PROJET
VOUGLANS SAUT-MORTIER

Réponse d'EDF aux observations DREAL
et OFB du 29/09/2023

Mémoire de réponse d'EDF aux observations de la DREAL et de l'OFB (courrier du 29/09/2023) sur le dossier espèces protégées du projet Vouglans Saut-Mortier

Annexe : cartographies des murets favorables aux reptiles

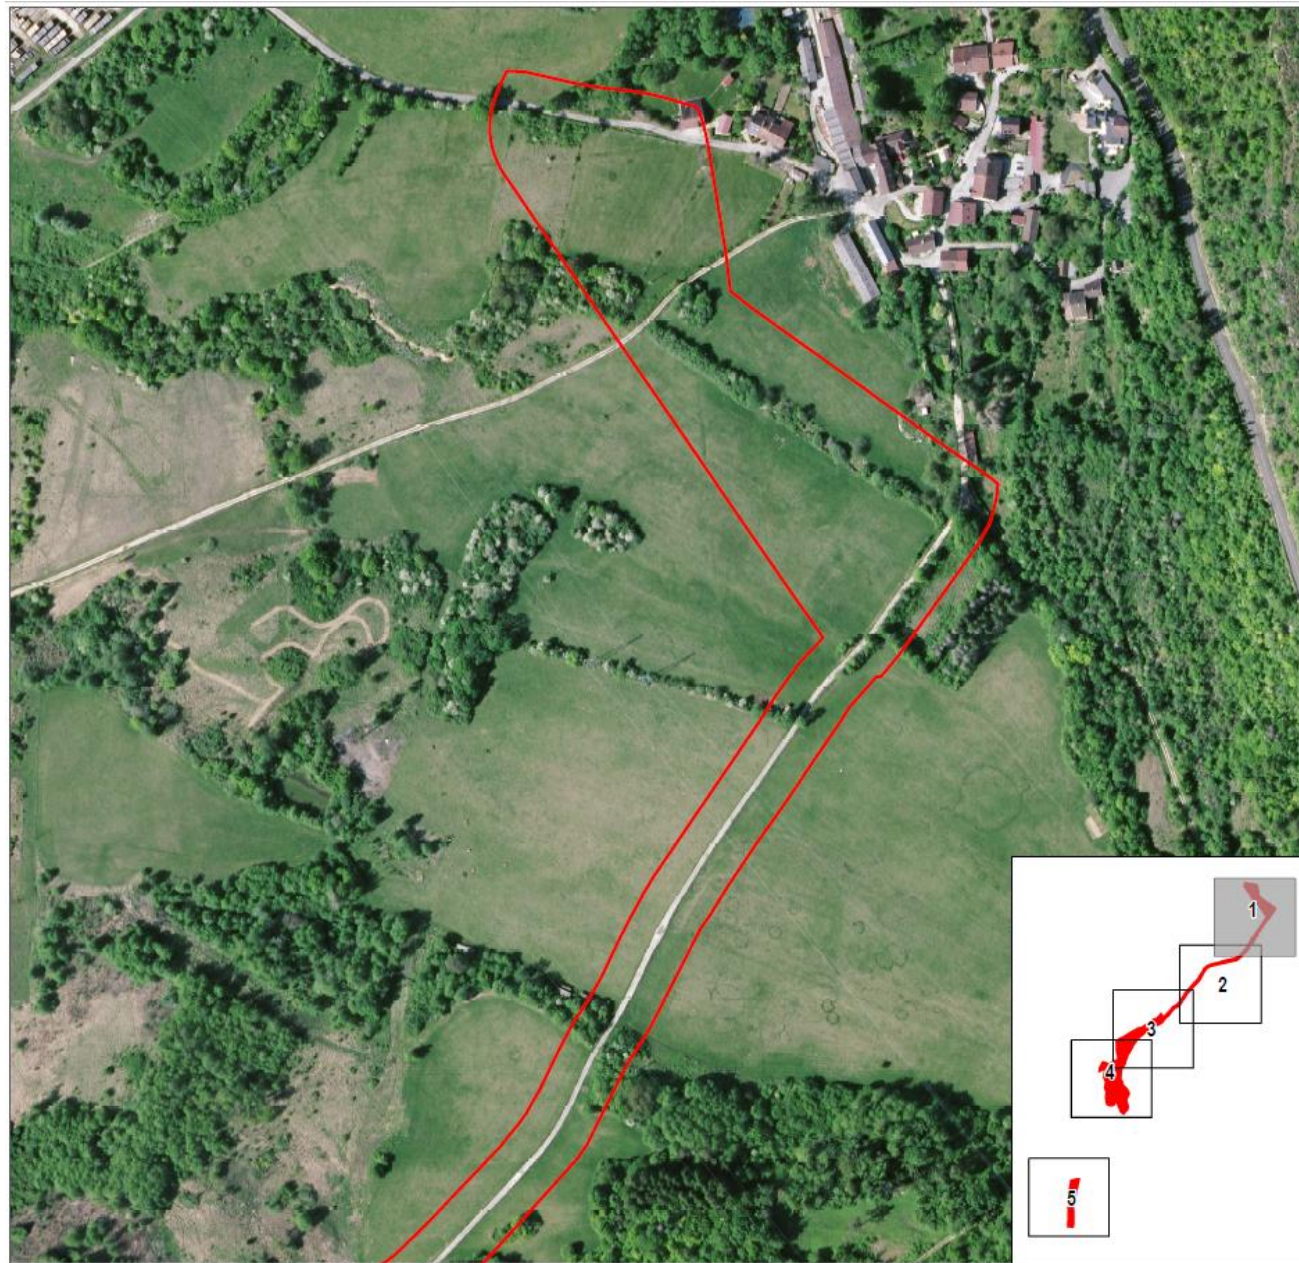
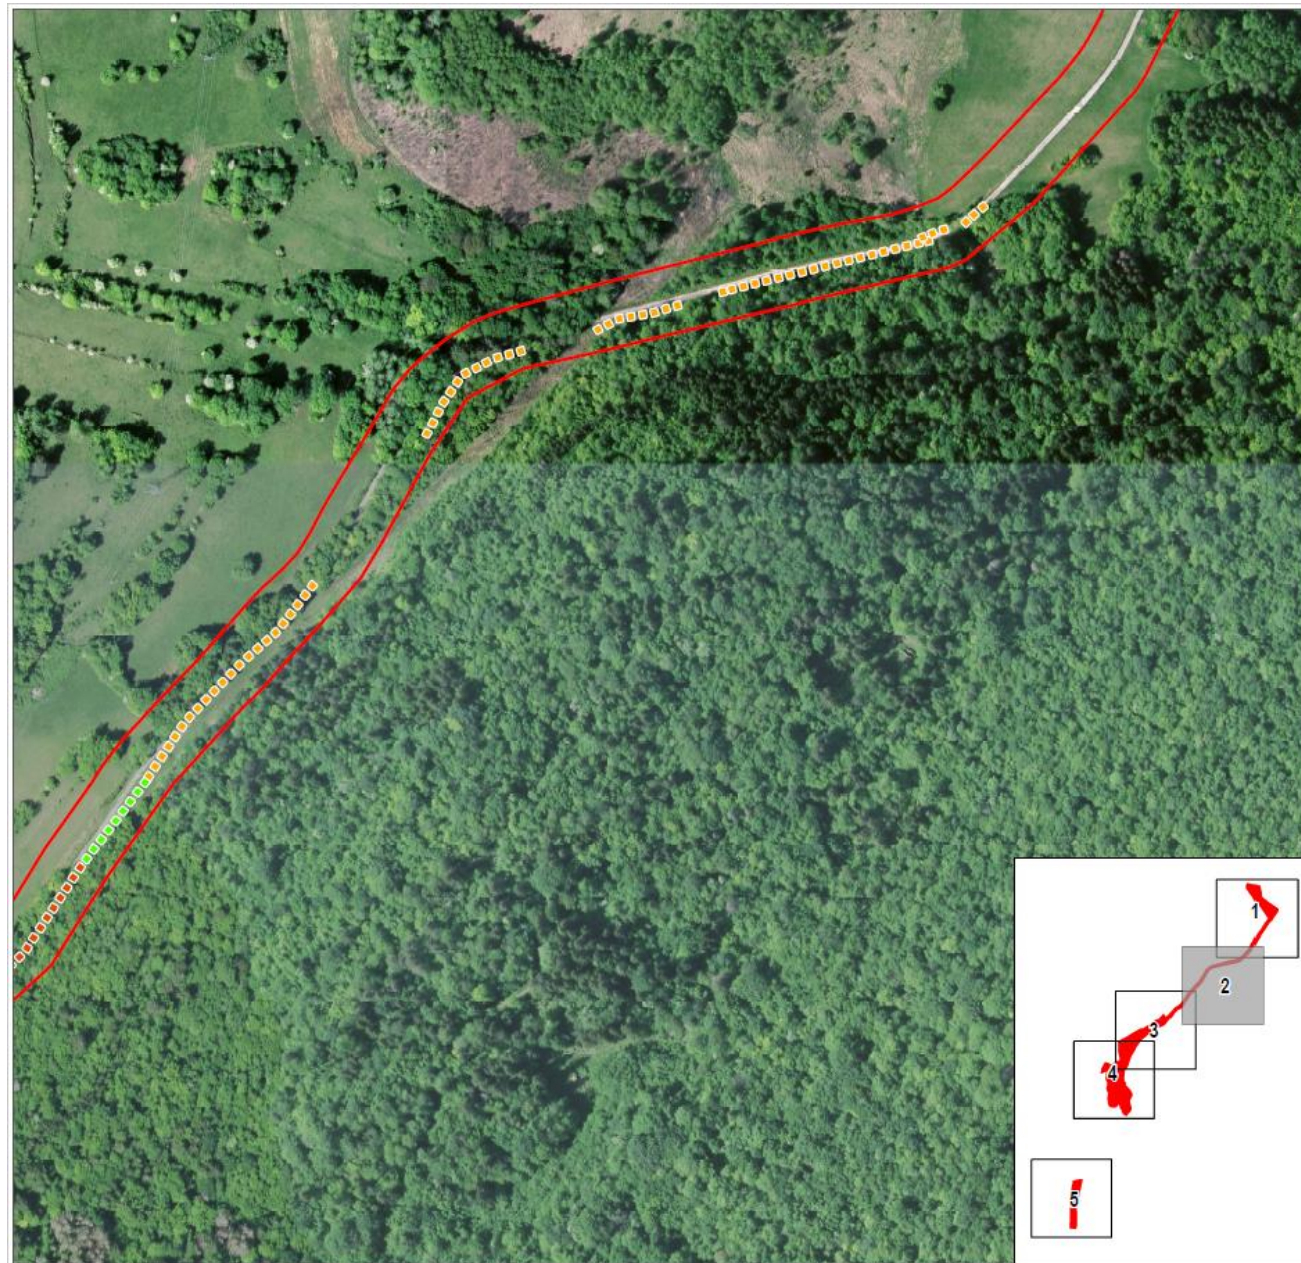
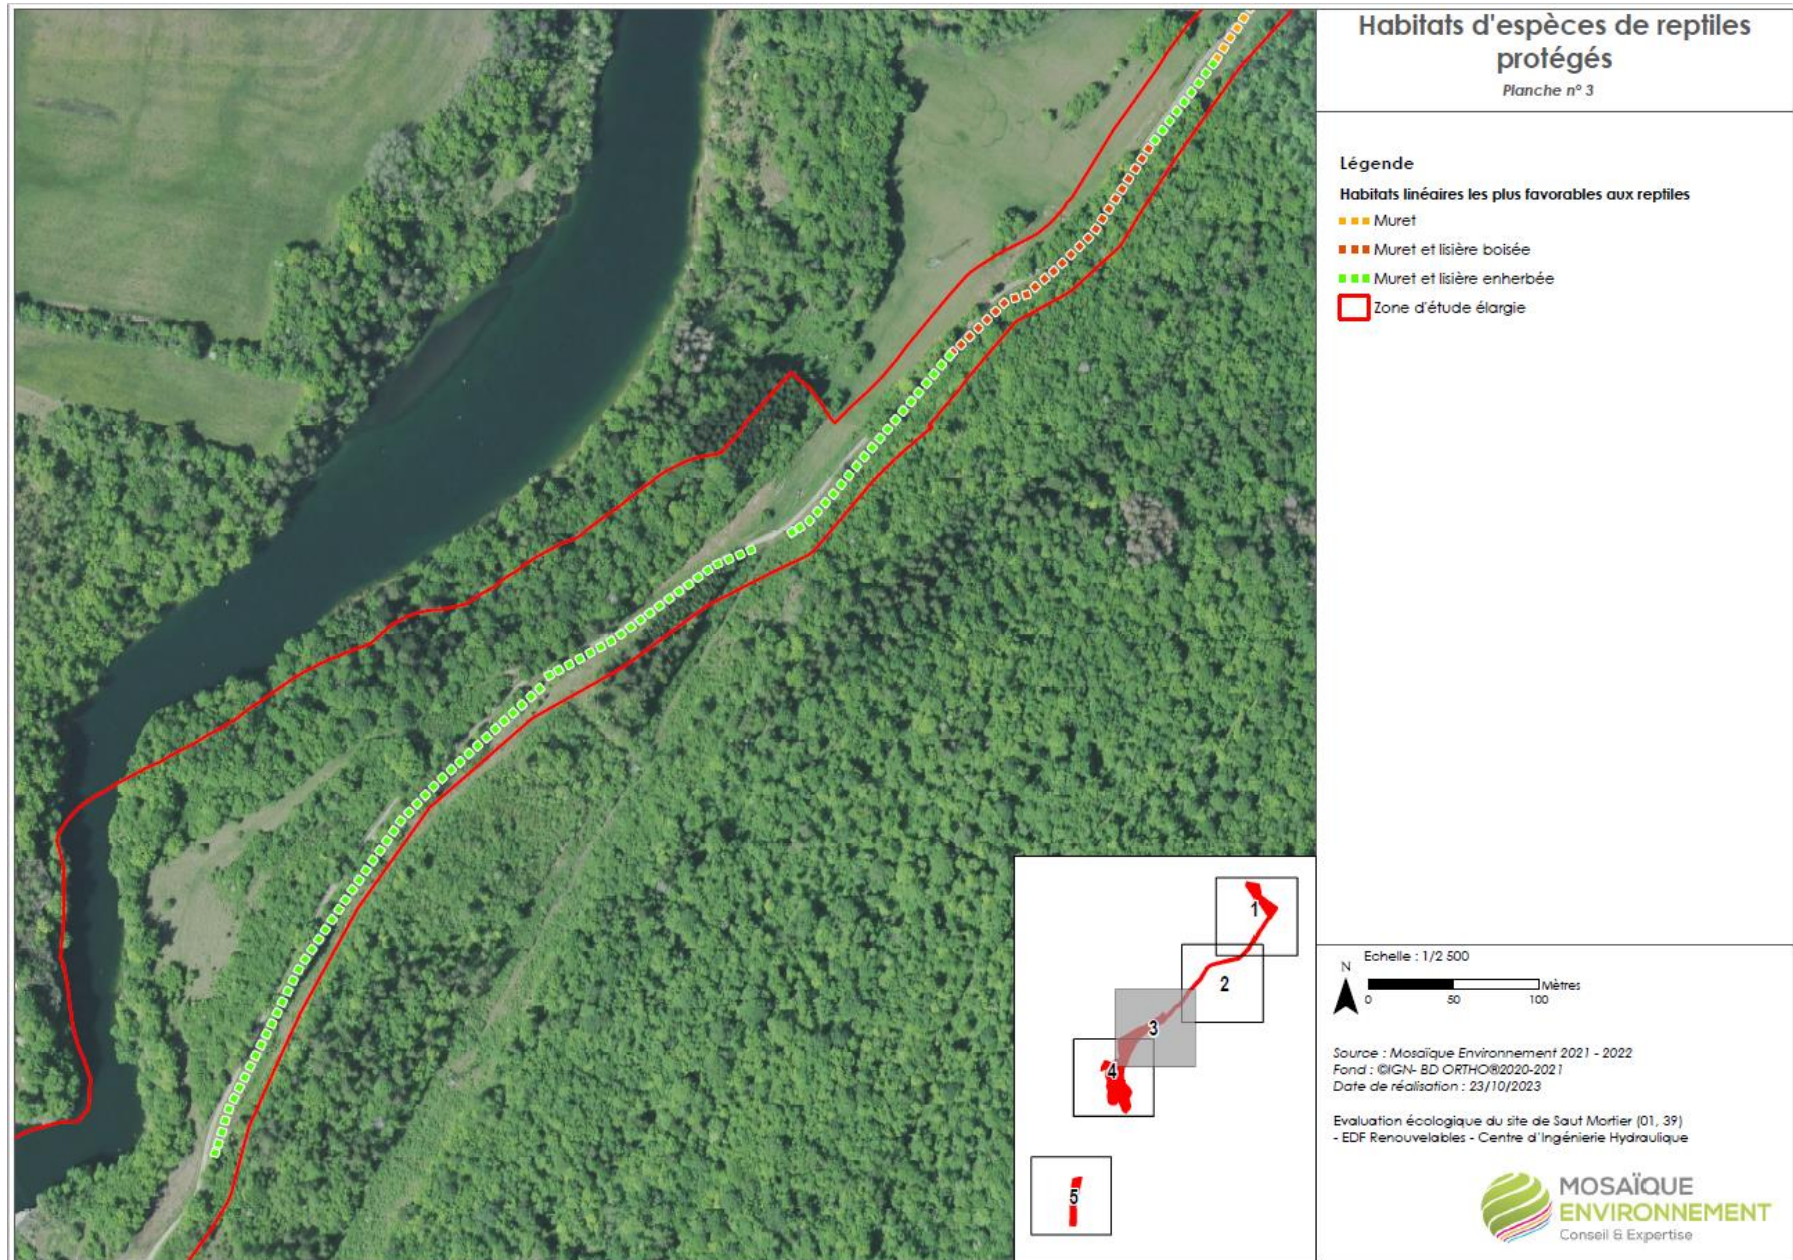
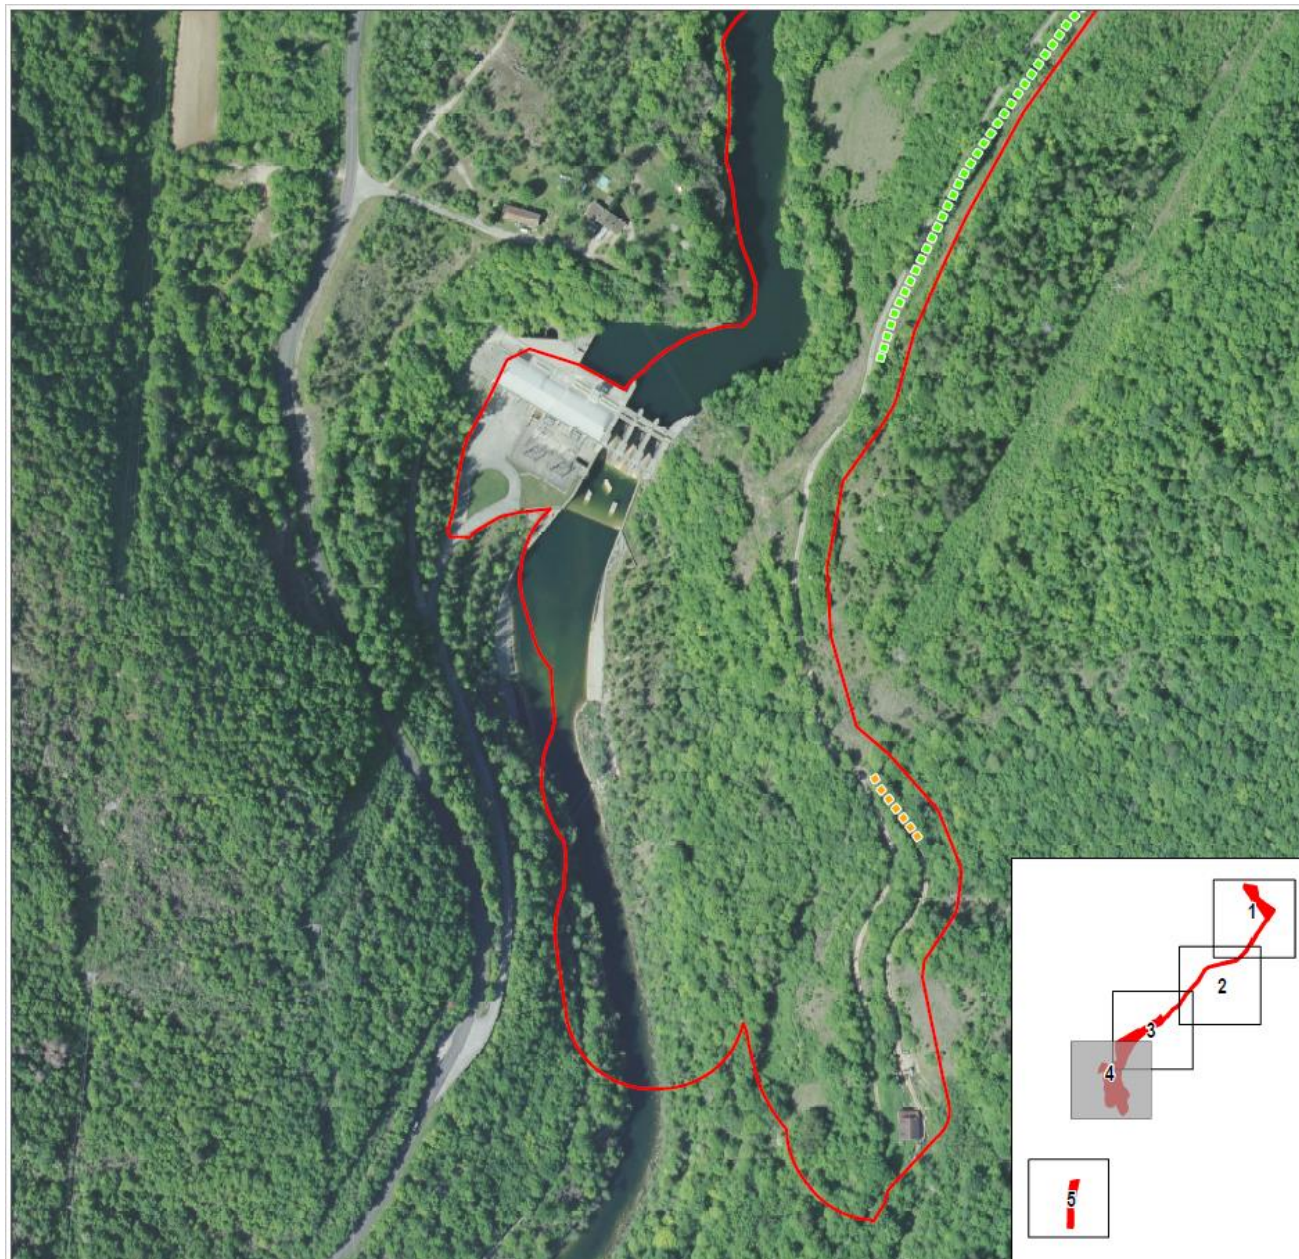
N°	Observations DREAL et OFB	Réponse d'EDF
14	<p>MR19 – Utilisation du tracé de la piste existante La mesure ne comporte aucune modalité. Elle doit être détaillée. En effet, le chemin communal est en partie bordé de murets en pierres avec des suintements humides. Le porteur de projet indique que les inventaires écologiques n'ont pas révélé la présence d'espèces protégées et que les murets seront préservés lors des travaux. Or, le maintien annoncé de l'ensemble des murets en pierres présents sur chaque rive du chemin communal nous semble peu compatible avec le besoin d'élargissement de l'emprise actuelle. Comme déjà relevé lors des différents échanges en phase pré-cadrage, la conservation d'un maximum de linéaire de ces murets très anciens nous semble constituer un enjeu important au regard du grand intérêt qu'ils offrent en matière d'habitats. Par ailleurs, des zones de croisement ainsi que des bassins de décantation sont prévus. Des précisions doivent être apportées dans le dossier sur leur localisation exacte et les milieux impactés. Aussi, nous considérons que la question de l'impact résiduel du projet sur ce point et la nécessité d'une compensation reste à traiter.</p>	<p>Ces éléments concernent la MR35 du dossier CNPN.</p> <p>Les murets construits sont surtout présents d'un côté (côté sommet), de l'autre il s'agit, ponctuellement, de blocs rocheux et/ou de linéaires boisés. Les suintements sont limités au tronçon concernant la zone humide qui fait l'objet d'un traitement particulier (élargissement minimal limité au talus non humide). La préservation des murets a été une donnée d'entrée pour la conception des accès et s'inscrit dans la démarche ERC par rapport à la construction d'une nouvelle infrastructure. Cette exigence figure explicitement au cahier des charges des entreprises qui réaliseront les travaux. Une cartographie des murets est jointe en annexe de ce document.</p> <p>Les zones de croisement sont déjà intégrées au tracé et aux emprises présentés dans le dossier, emprises qui ne seront pas modifiées. De ce fait, les incidences sont déjà analysées dans le CNPN.</p> <p>Les zones de décantation seront placées à proximité de la plateforme usine.</p>
